Ministero della Transizione Ecologica

Commissione Tecnica di Verifica dell'Impatto Ambientale – VIA e VAS

Parere n. 200 del 22 dicembre 2021

Progetto:	<p><i>VIA ex art. 23 del D.Lgs. 152/2006 e Verifica PUT ex D.P.R. 120/2017</i></p> <p><i>S.S. 626 "della Valle del Salso". Lotti 7 e 8 e completamento della Tangenziale di Gela tra la S.S. 117 bis e la S.S. 626 (Caltanissetta-Gela). Progetto Definitivo.</i></p> <p><i>ID VIP 5660</i></p>
Proponente:	<p><i>ANAS S.P.A.</i></p>

Figura 4 – Svincolo SP 81

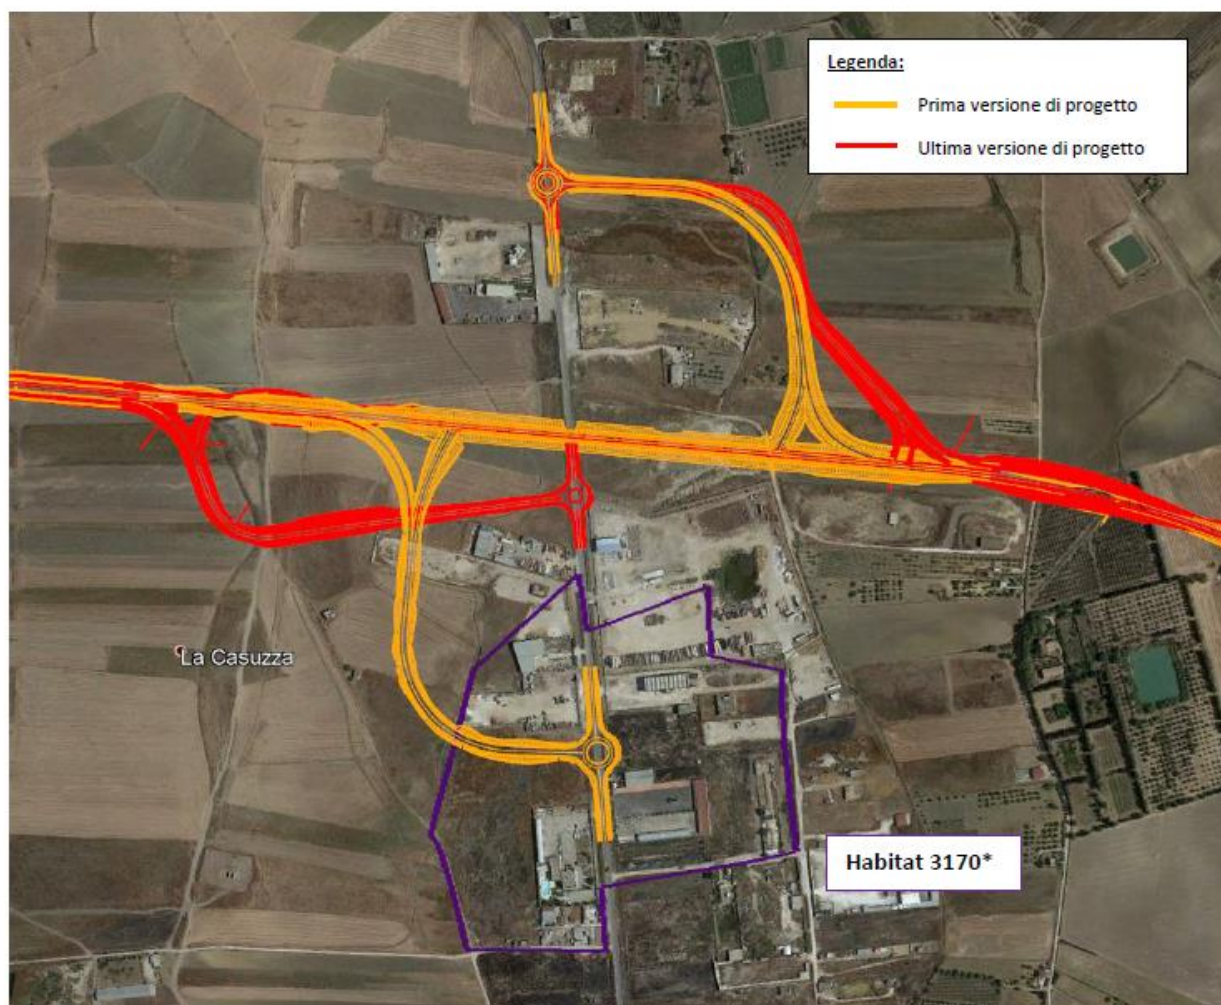
Lo svincolo 3 è stato oggetto di riprogettazione a causa della presenza dell'Habitat prioritario 3170* (in viola in Figura 4). La versione finale di progetto non interferisce direttamente con l'habitat 3170* ma, come si dirà anche nella analisi della componente biodiversità, l'inserimento della nuova viabilità e dello svincolo, comporterà, in ogni caso, un incremento del traffico sulla SP 8 con potenziali effetti di disturbo sull'habitat attraversato. I potenziali impatti potranno essere mitigati e compensati attraverso l'introduzione di adeguati interventi, da studiare da parte di specialisti competenti, sulle aree situazione nel perimetro

dell'Habitat 3170* attualmente oggetto di abbandono e degrado, anche attraverso azioni di esproprio e con la definizione delle azioni di gestione successive.

Figura 7 – Rete Natura 2000

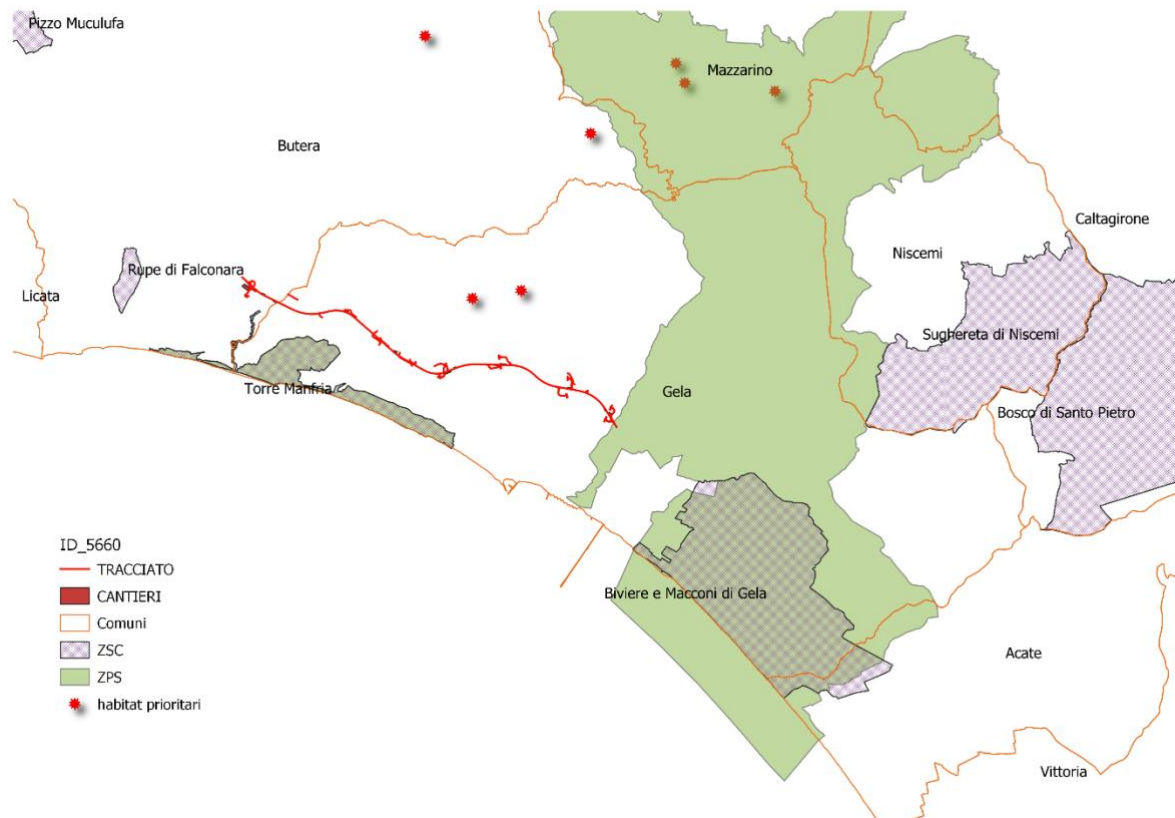
In realtà, come risulta anche dalla Figura sopra riportata, vi sono altri due siti della rete Natura 2000 non citati che avrebbero potuto ricadere nell'Area di Influenza dell'opera, specificatamente: la ZSC "Biviere e Macconi di Gela" - ITA050001) e la ZSC "Rupe di Falconara" - ITA050008. Entrambi i siti si trovano però ad una distanza di circa 4 km. Inoltre la ZSC "Biviere e Macconi di Gela" è ricompresa quasi totalmente nel perimetro della ZPS "Torre Manfria, Biviere e Piana di Gela" - ITA050012
